INFORME 3^a SESSIÓ OBERTA A LA CIUTADANIA

Dia i hora: 2 de març del 2023 a les 17:00h.
Lloc: Casal de Barri Cardener

Diagrama de la segona proposta:

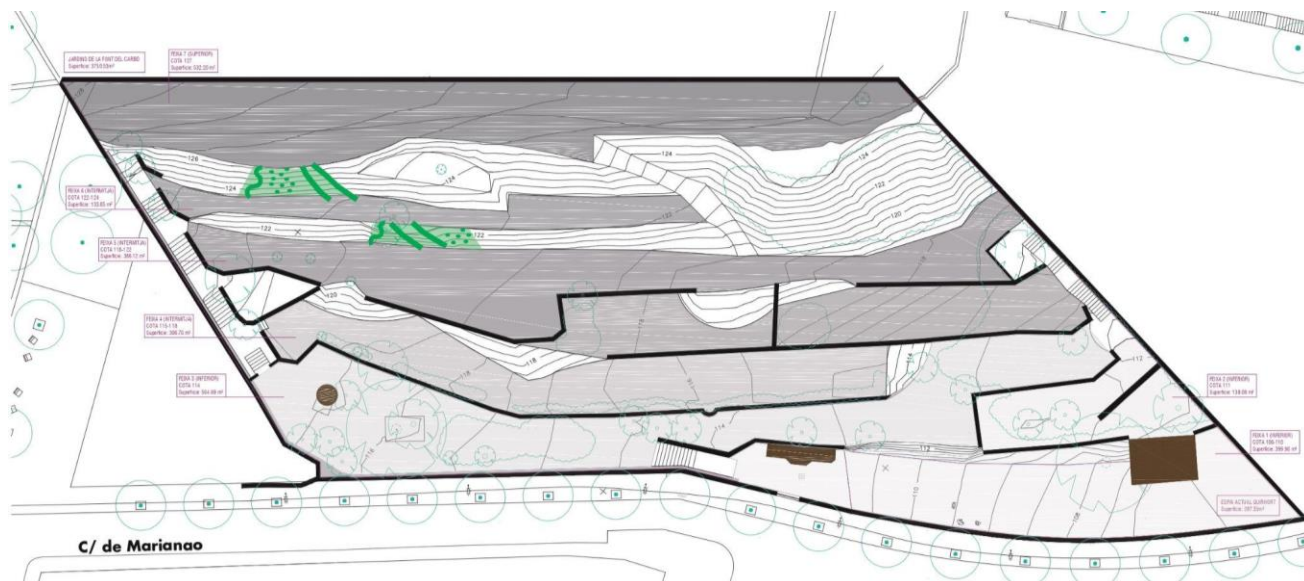
- Es genera un debat entorn de les estratègies d'introducció d'elements de seure en relació amb l'orientació del pendent i es considera que hauria de ser paral·lel a la pendent.

- Es detecta que en la zona actual del pou, existeix una vegetació molt densa que podria entrar en conflicte amb determinats usos.
- Es reflexiona entorn dels usos puntuals de les grades on fer activitats i s'observa que principalment s'haurien de considerar com a mobiliari on seure i vinculat a un espai d'estada i relació.

- S'observa que de les dues opcions, la segona proposta guarda més relació en la definició de la zona actual del pou com un espai on poder fer activitats més polivalents amb els infants.

- Es decideix establir una relació entre la identitat
- S'observa que s'haurà de plantejar una relació coherent entre els accessos als jardins i les activitats vinculades a les grades.

- Es reflexiona que els criteris de disseny
- Es valora positivament l'accessibilitat a la feixa inferior, principalment, per a la gent gran.

- No s'arriba a un consens específic de quines de les dues propostes cal prioritzar.
- No obstant això, es detecta que la zona actual del Quirhort queda més exposada i que, per tant, podria estar més vinculada per a desenvolupar més activitats cap al barri. En relació amb la zona actual del pou, es valora positivament que aquest espai sigui un espai més íntim perquè la seva pròpia morfologia convida al fet que sigui un espai polivalent de trobada i relació.
- S'extreu la necessitat de prioritzar la definició de criteris de disseny que afectin el mínim possible a la configuració natural i vegetació existent, principalment, en aquests dos espais.

- Es valora positivament la segona proposta per la seva ubicació i accessibilitat directa des del carrer Marianao.
- Es considera que la primera proposta generaria certes dificultats per a poder accedir-hi des de qualsevol accés als jardins. En aquesta direcció, es reflexiona entorn de la dificultat d'implementació d'espais d'emmagatzematge de materials pels horts per la poca amplada de les feixes.
- Es proposa que la ubicació dels horts urbans estiguin ubicats de manera que sigui accessible per a la comunitat educativa.
- Es detecta que la segona proposta densifica en excés el volum d'usos en una mateixa zona i que l'ocupació dels horts es desproporcionat en comparació amb la resta d'usos proposats als jardins.
- Es considera que ambdues propostes gaudeixen de millor orientació solar motiu pel qual es considera més favorable la ubicació dels horts urbans en aquesta zona del tram.

- No s'arriba a un consens entorn de les dimensions dels horts i el grau d'ocupació d'aquest en relació amb els altres usos. No obstant això, es comparteix la proposta d'ubicar-los en aquesta zona dels jardins.

- S'arriba al consens que la primera proposta és la més encertada per tal d'integrar millor els usos lúdics en aquest espai.
